**Forum mondial de l'harmonisation  
des Règlements concernant les véhicules**

**Règlement technique mondial n° 2**

## **Proposition d'amendement au Règlement technique mondial n° 2**

### **Communication de l'expert du Japon\***

Annexe 13, paragraphe 1, figure A13-1, modifier comme suit:

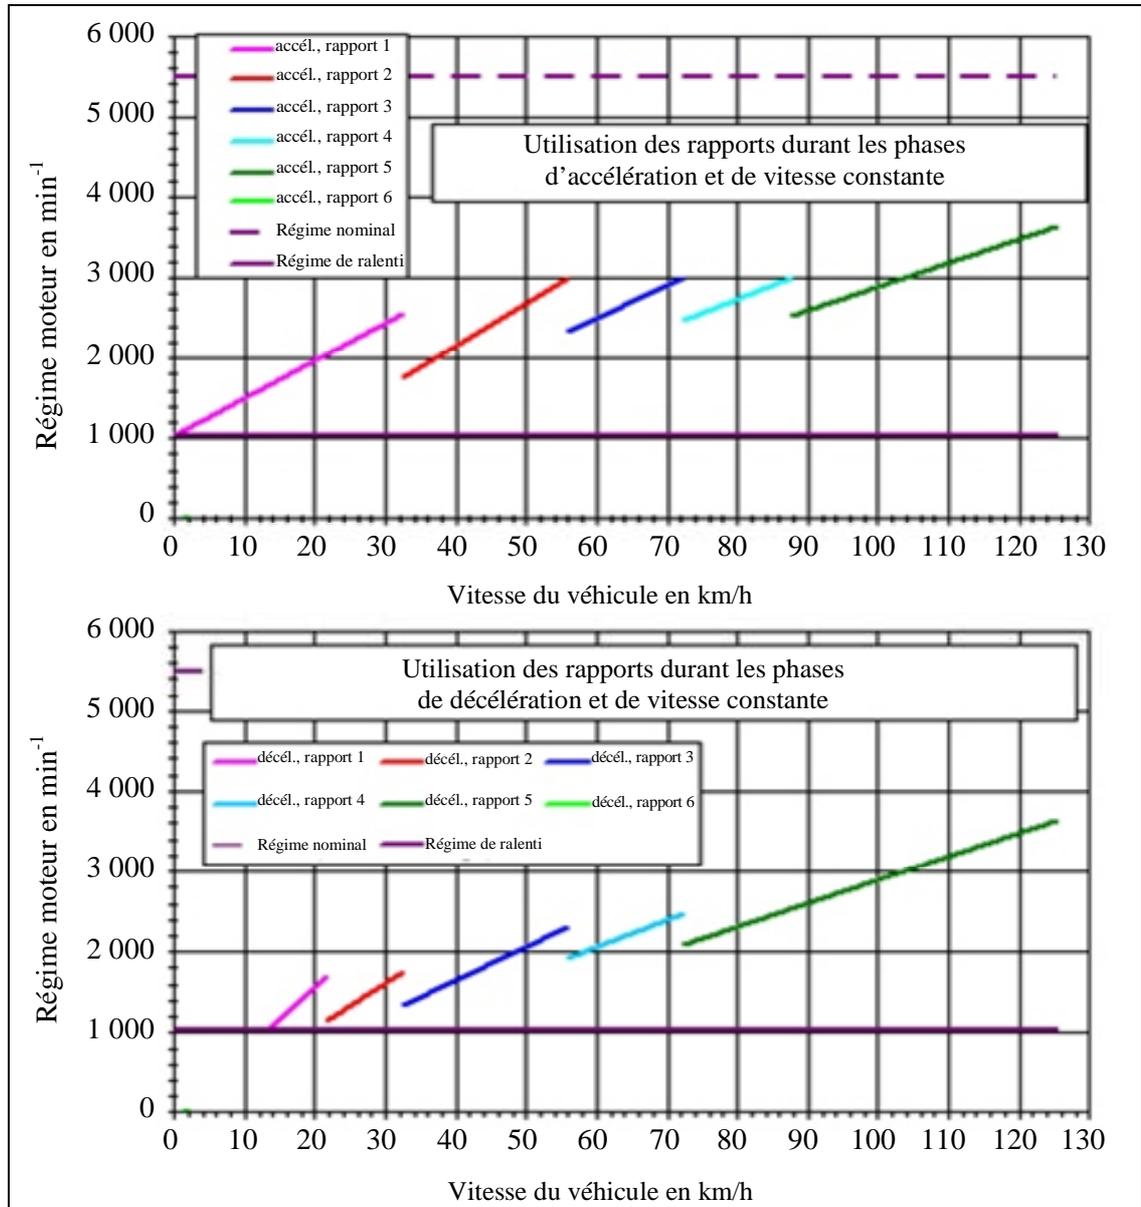
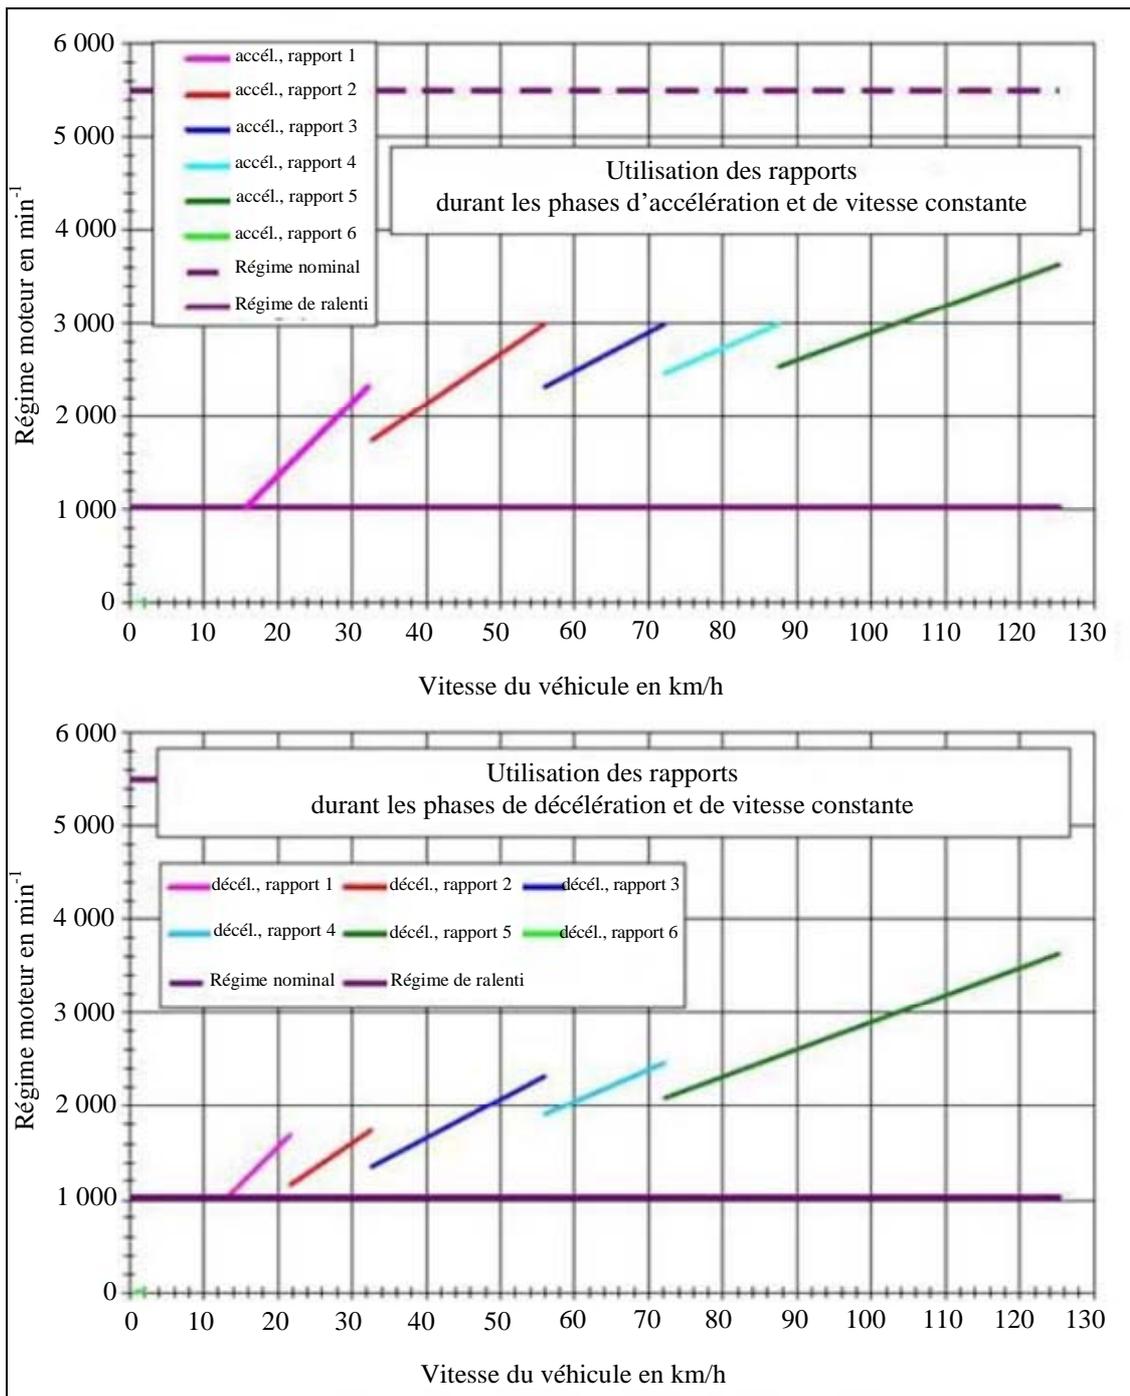
Dans le premier diagramme («Utilisation des rapports durant les phases d'accélération et de vitesse constante»), le rapport 1 débute à zéro, ce qui est incorrect.
